Vysvětlení, změna nebo doplnění zadávací dokumentace č. 17

Název veřejné zakázky	UK – Výstavba Kampusu Albertov – Biocentrum
Druh a režim veřejné zakázky	Veřejná zakázka na stavební práce zadávaná v nadlimitním režimu
Profil zadavatele	https://zakazky.cuni.cz/
Evidenční číslo ve VVZ	Z2023-018663

LAMPA L02

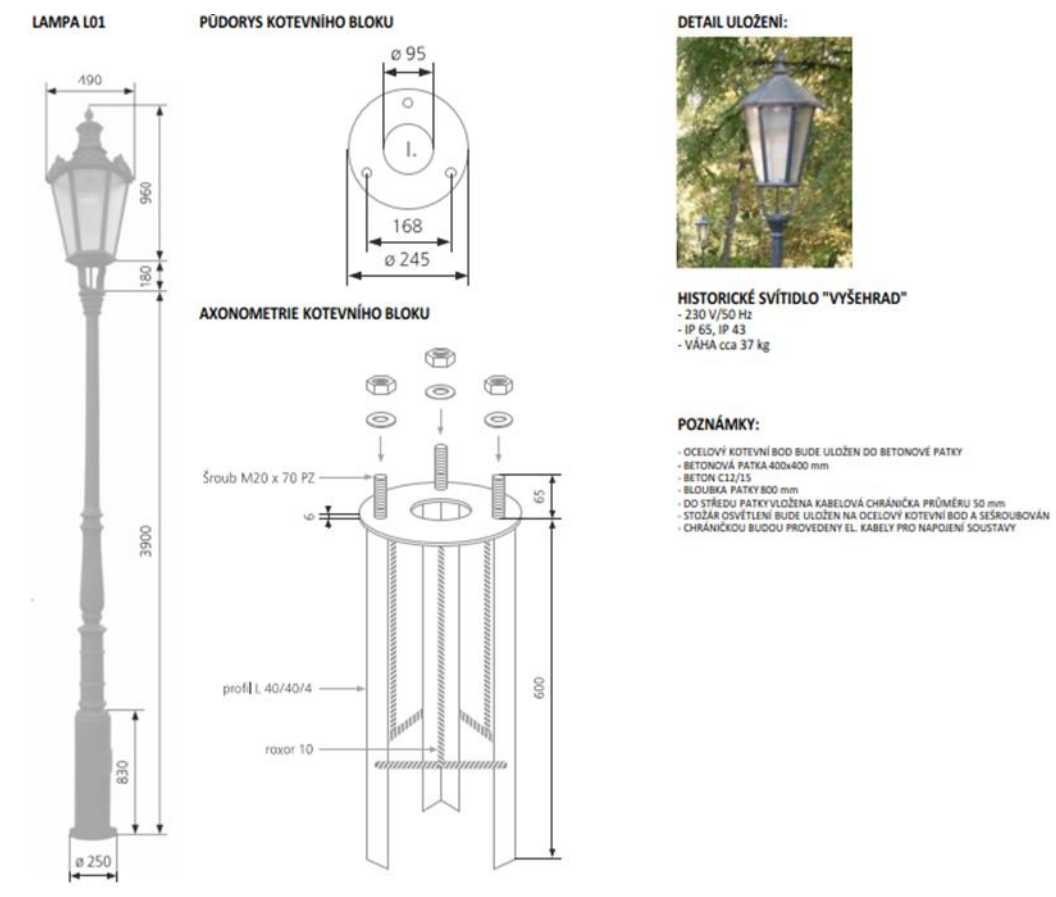
- b) Nejsou uvedeny standardy koncových prvků
- c) Pro SO-08g - Přeložka VO není specifikace pol.156 a 157 :stožár VO + obloukový výložník, výška 10 m ; svítidlo LED 32W Schröder Pro SO 07a - Venkovní osvětlení – pol.7 – poznámka : Specifikace této položky je z důvodu složitosti a komplikovanosti popisu položky uvedena v příslušné části projektové dokumentace – **kde se nachází? (nelze dohledat)** A pol.13 – dtto SO 07b - Objektové osvětlení – dtto

- a) platí 5x TRF o výkonu 2.000kVA
- b) Koncové prvky elektro a jejich designové provedení bude doplněno do KDS v rámci části D.1.0_ARCH v revidované projektové dokumentaci.
- c) **SO 08g** – v rámci objektu jde pouze o přeložení kabelové trasy propojující stožáry VO mimo půdorys stavební jámy, přesun dvou stávajících lamp VO do nové pozice (provizorně) a zprovoznění osvětlení tak, aby po dobu stavby objektu BC běželo VO v parametrech osvětlení komunikačního prostoru. Navazovat bude objekt SO07a, kdy pro tuto část dojde k osazení nových historických lamp označeny jako VO-2 dle specifikace viz Projektová dokumwentace.

Nejedná se o pol. č. 156 a č. 157, ale o pol. č. 1 a č. 2 (sloupec C).

Ve VV REV03 bude upraven popis položek č. 1 a 2. následovně:

1	K	Pol156	stožár VO + obloukový výložník, výška 10 m , dle standartu THMP	ks	2,000		0,00
Poznámka k položce:							
výška 10m							
2	K	Pol157	LED svítidlo standard THMP, 20LED, 6400lm, DM50, 44,5W, 3000K	ks	2,000		0,00
